Modulo per la presentazione delle osservazioni per i piani/programmi/progetti sottoposti a procedimenti di valutazione ambientale di competenza statale

ID: Codice procedura (ID_VIP/ID_MATTM):10844

Impianto per la produzione di energia elettrica da fonte eolica, costituito da 6 aerogeneratori della potenza complessiva di 37,2 MW, un sistema di accumulo da 25 MW e relative opere connesse in località "Rempillo" nel comune di Pitigliano (GR).

ALLEGATO alle OSSERVAZIONI all' IMPIANTO EOLICO denominato REMPILLO nel COMUNE di PITIGLIANO (GR). Comp

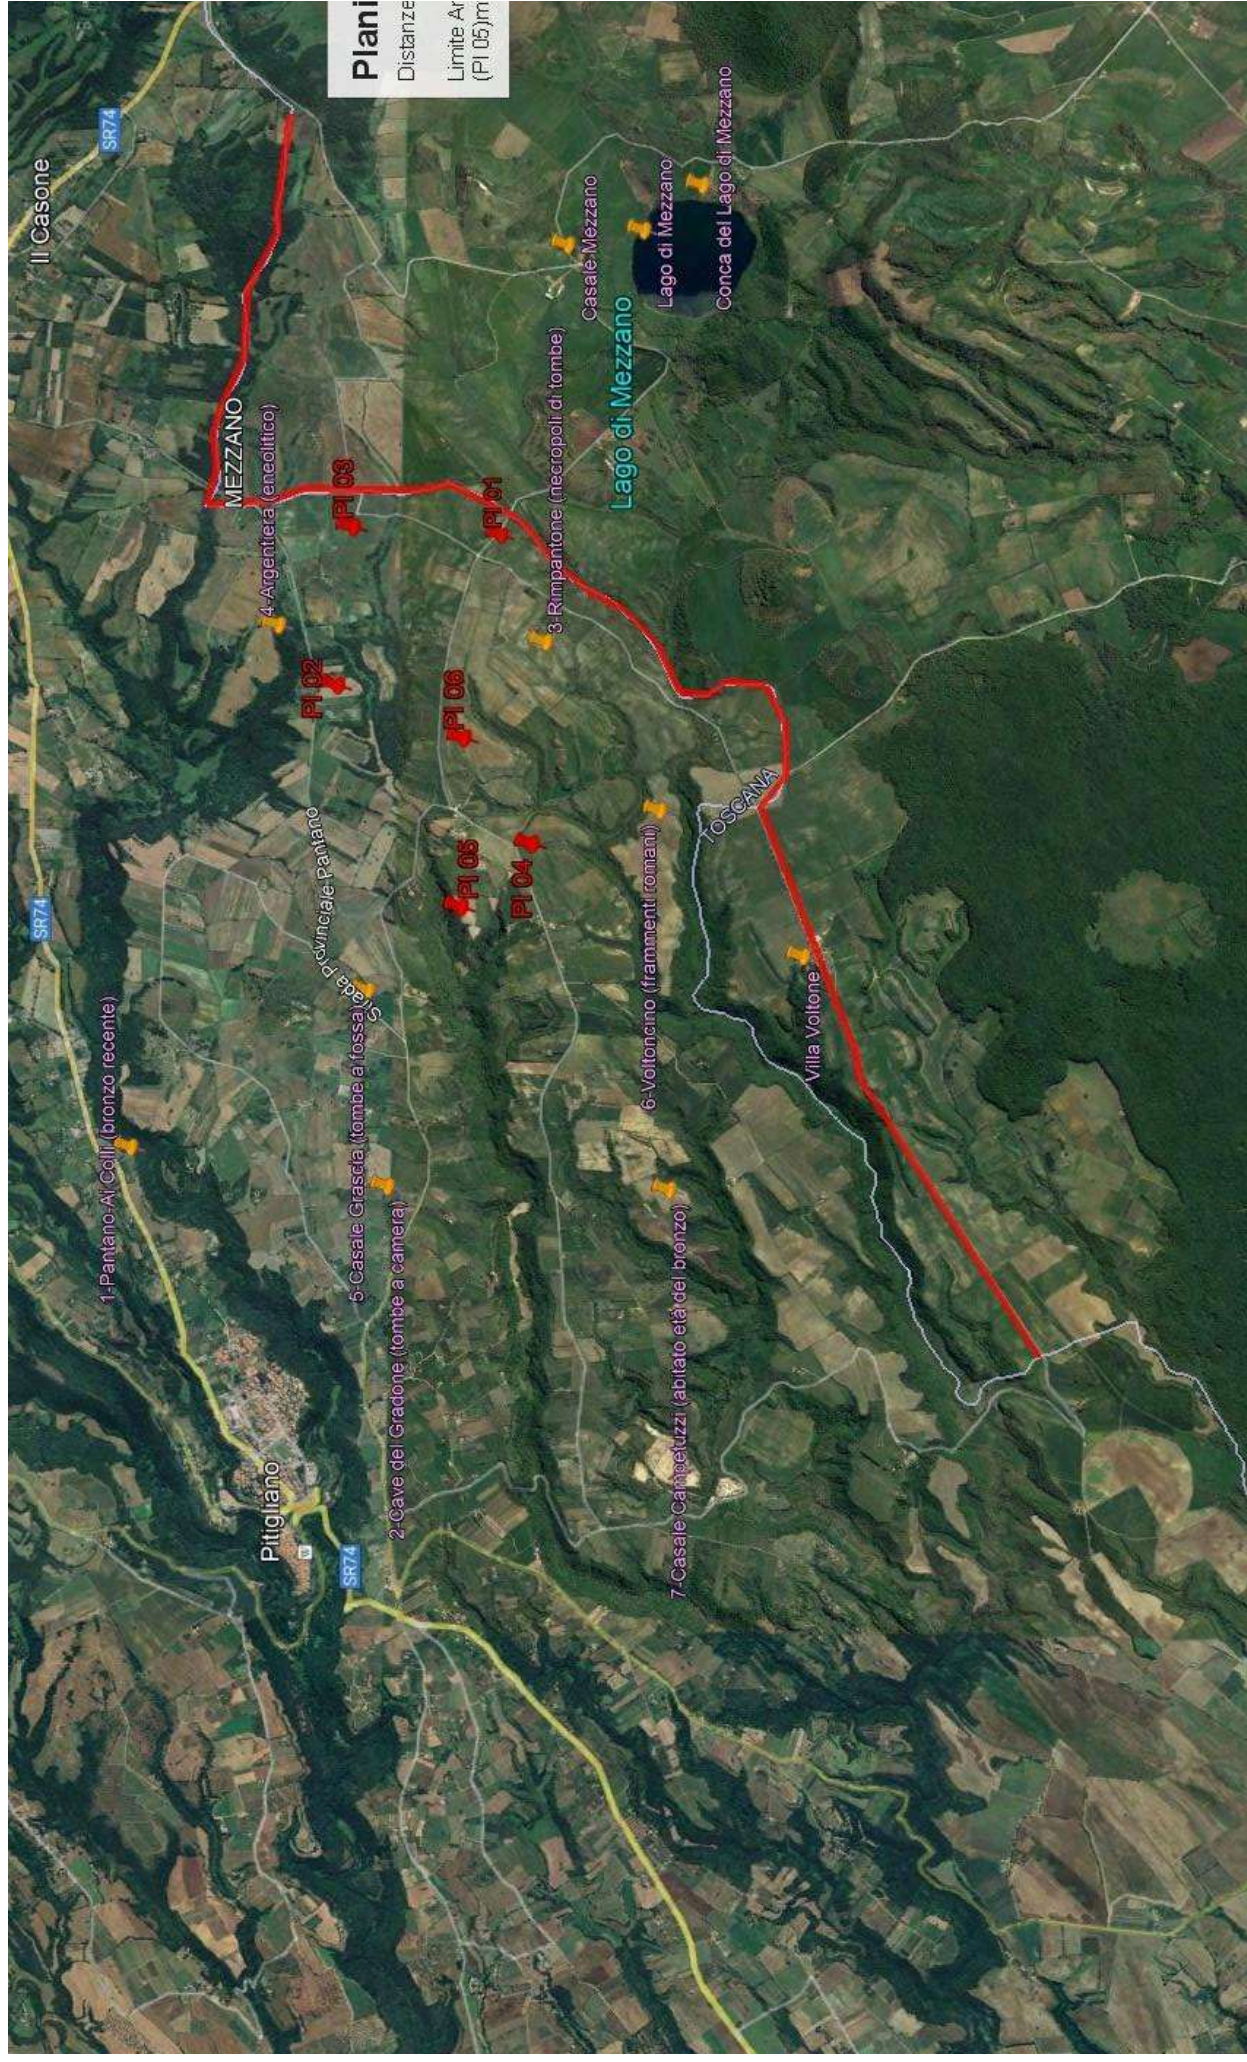
In sintesi, visti l'art. 20 comma 8 lettera c) quater del D.Lgs n 199/2021 e le Linee guida nazionali appena citate, considerato l'enorme impatto dell'impianto eolico industriale denominato "Rempillo" sulla zona paesaggistica di notevole interesse pubblico ben individuata nelle immagini

n.1 e n. 2 e sui Beni Culturali evidenziati nell' immagine n. 3 dell'Allegato alle presenti Osservazioni, per la collocazione delle pale P04 e P05 direttamente all'interno del perimetro di un'area archeologica e per gli impatti anche sull'area intermedia e vasta dei pregiati territori laziali della Tuscia settentrionale e in particolare di quelli del pitiglianese ricco di emergenze agricole, naturalistiche, storiche e archeologiche del periodo etrusco ma non solo, si chiede che venga negata l'autorizzazione all' insediamento dell'impianto eolico denominato "Rempillo".

- h) Le zone di interesse archeologico evidenziate nell'immagine n. 3 a cui si aggiungono anche l'importante abitato protostorico di Sorgenti della Nova e Ruder del Castello altomedioevale che si trovano a circa 4 km dalle aree in cui è stato progettato l'impianto eolico industriale. Poco più lontano i resti del castello medioevale "Morrone" (Poggi Alti) ed etrusche di Pitigliano, Sovana e Sorano.

Analisi degli Impianti Eolici Esistenti e in Progetto

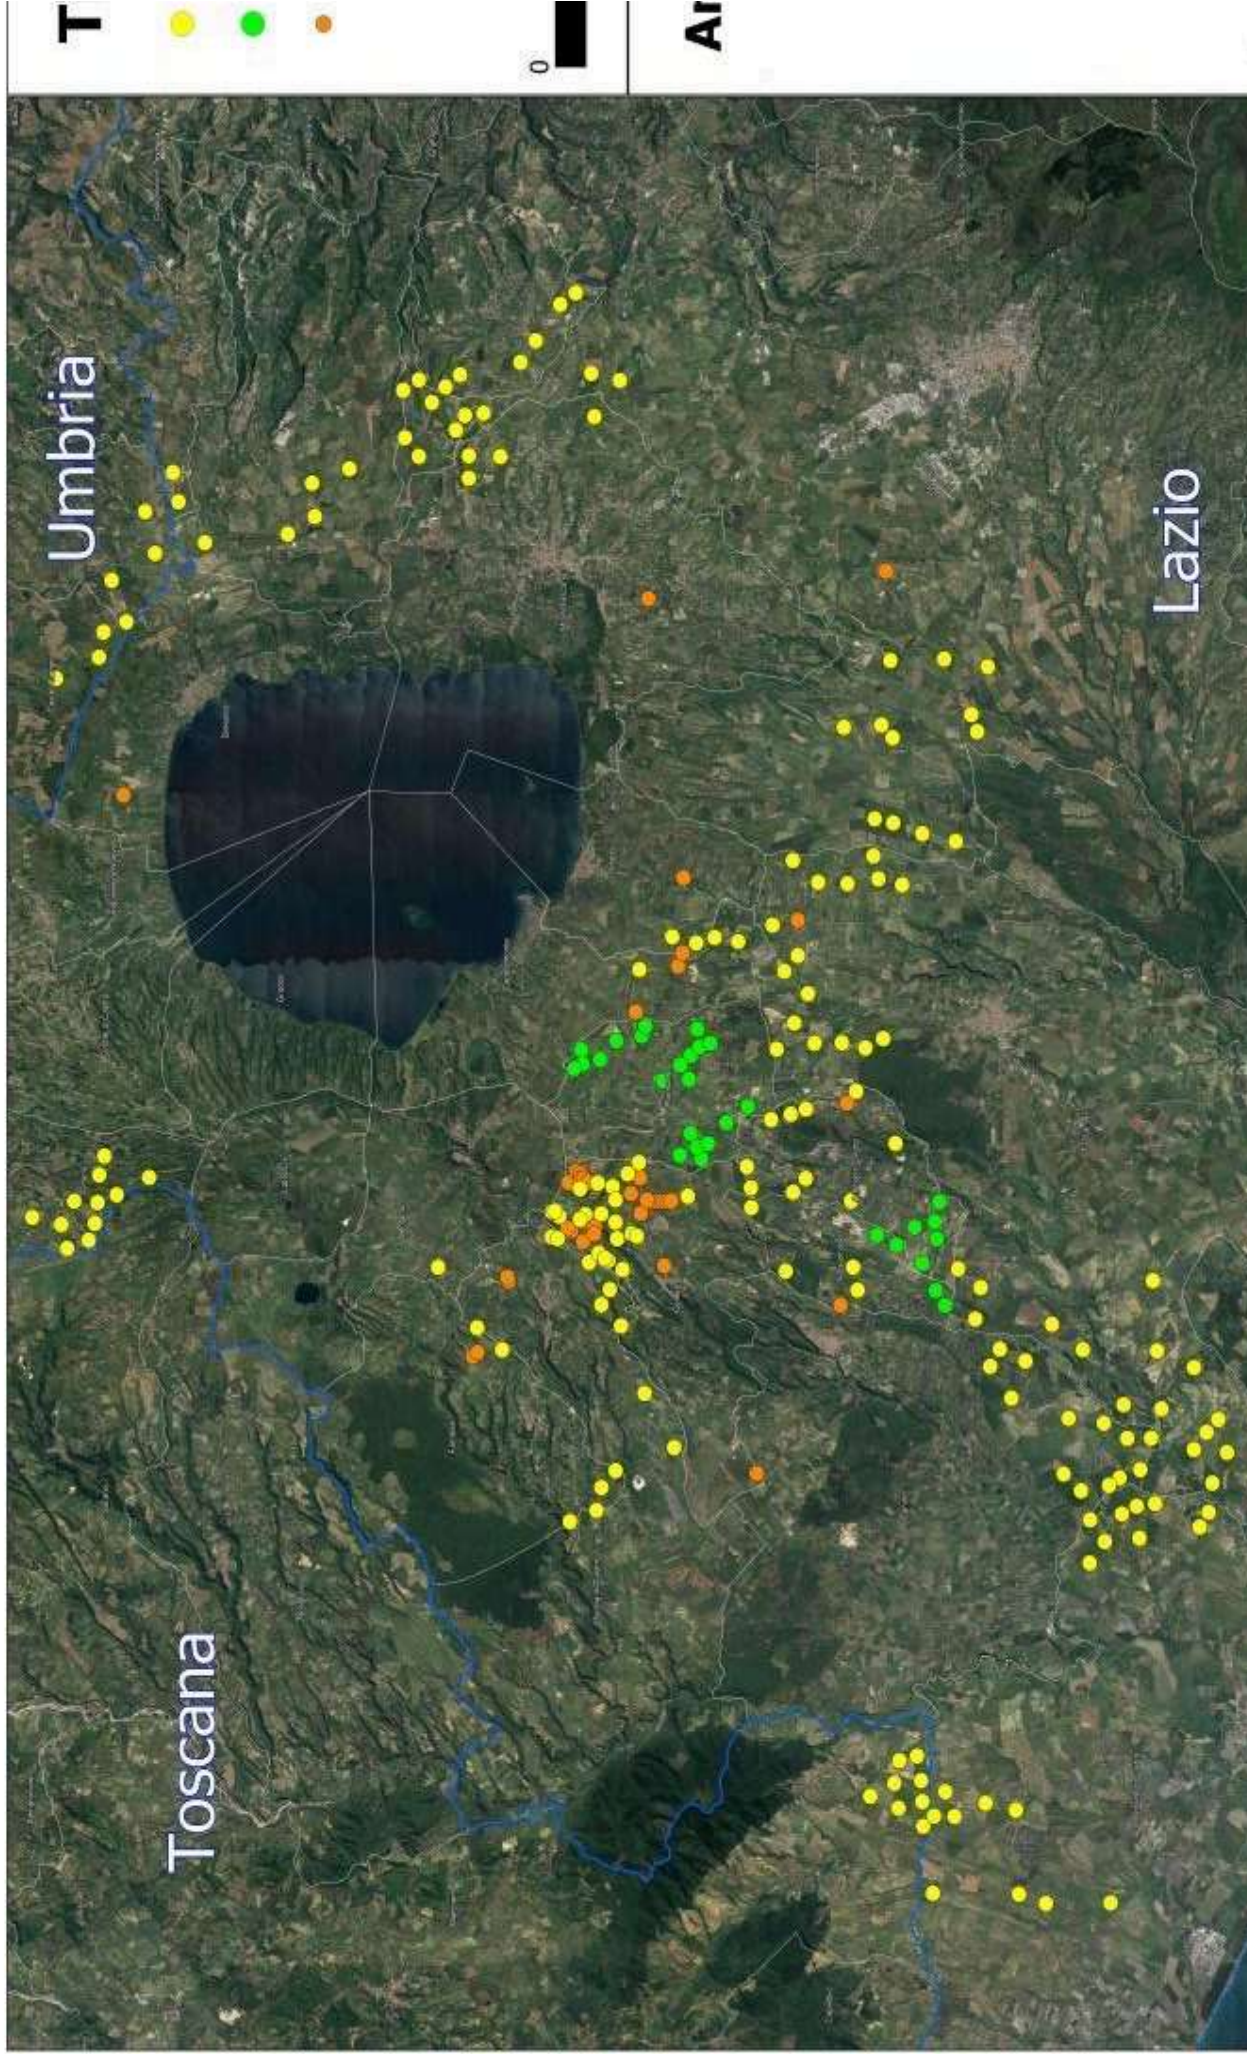
Quindi anche la Regione come Ente deputato dalla normativa nazionale a legiferare sulle aree idonee e non idonee si è espressa riguardo al fatto che abbia assolto ai doveri e alle quote stabilite dal PNIEC e in ambito regionale la provincia di Viterbo è stata quella con il più alto tasso di impianti FER tra tutte e quindi ormai satura ed il cumulo degli impianti FER installati, autorizzati e in progetto rappresenta una **elevata criticità per la sostenibilità ambientale di ulteriori eventuali iniziative**, L'impianto eolico “ Rempillo” pur essendo “esterno al confine provinciale e regionale ma nelle sue immediate vicinanze (a soli 100 metri i primi due aerogeneratori) oltre ad impattare sul territorio e sulle economie di tre Comuni del Lazio (Farnese, Valentano e Latera) si trova nelle fasce di rispetto dei Beni di notevole interesse pubblico come si è evidenziate nelle Osservazioni nn. 1 e 2 e crea anche degli impatti negativi anche sui beni naturalistici come verrà dettagliato nell'Osservazione n. 4. Inoltre andrebbe a sommarsi al già enorme cumulo di impianti eolici e fotovoltaici e geotermici che già creano una elevata criticità ambientale nella provincia di Viterbo e interferiscono anche con il territorio toscano come si può vedere dalle immagini nn. 4 e 5 dell'Allegato n. 1.
